SV: SV: SV: SV: Omleggng av hovedleidningar på

Gbnr. 134/114. Hillandsvegen 9 A/B.

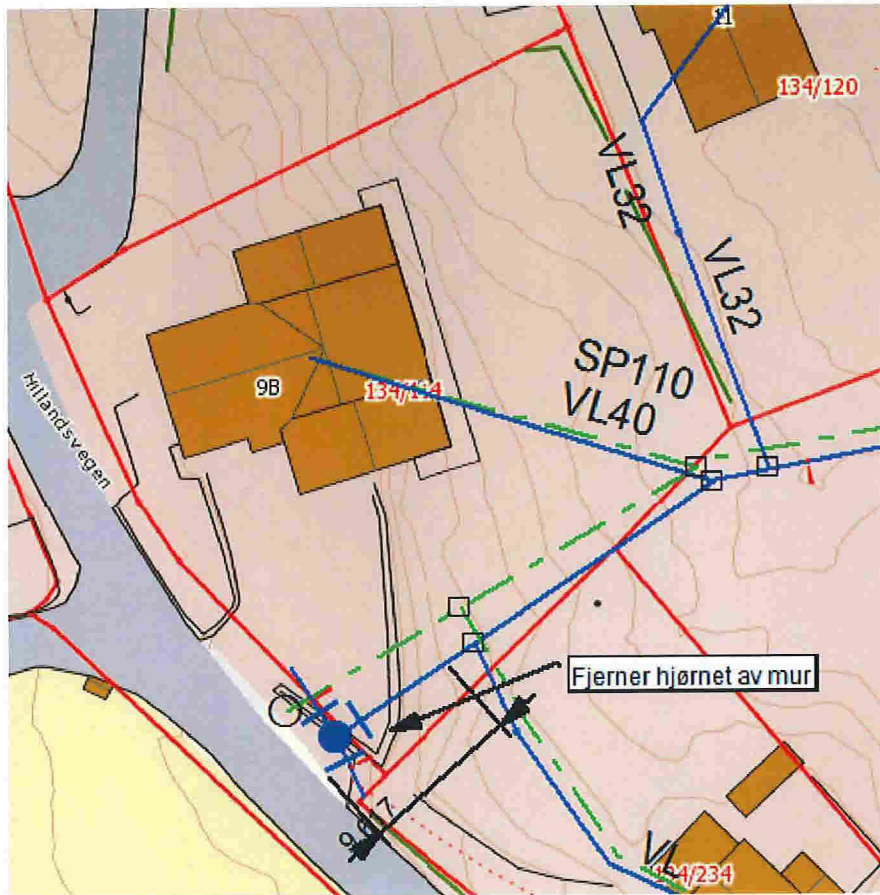
For å sikre tilgang til kommunale hovudleidningar i framtida, vil det vera naudsynt å legge om hovudleidningar inne på tomten Gbnr. 134/114.

Eg og Kjell Ove Sanden har hatt ei synfaring på tomten, for å sjå på korleis dette kan gjerast, vi er einige om at leidningar vert lagt om på følgjande måte .

Mur i søre hjørnet av eigedom vert fjerna, så mykje som er nødvendig, for at det skal kunne gravast ei ny hovudgrøft som vert liggande litt lenger sør enn dagens trase. Kommunen ønskjer i denne forbindelse å fornye ventilkum med brannutak, difor kjøper kommunen denne inn.

Når arbeidet skal gjerast må det vera tett dialog mellom utførande entreprenør og teknisk drift, vi må mellom anna ha ei stenging av hovudleidningen på vatn, når omkoplinga skal utførast.
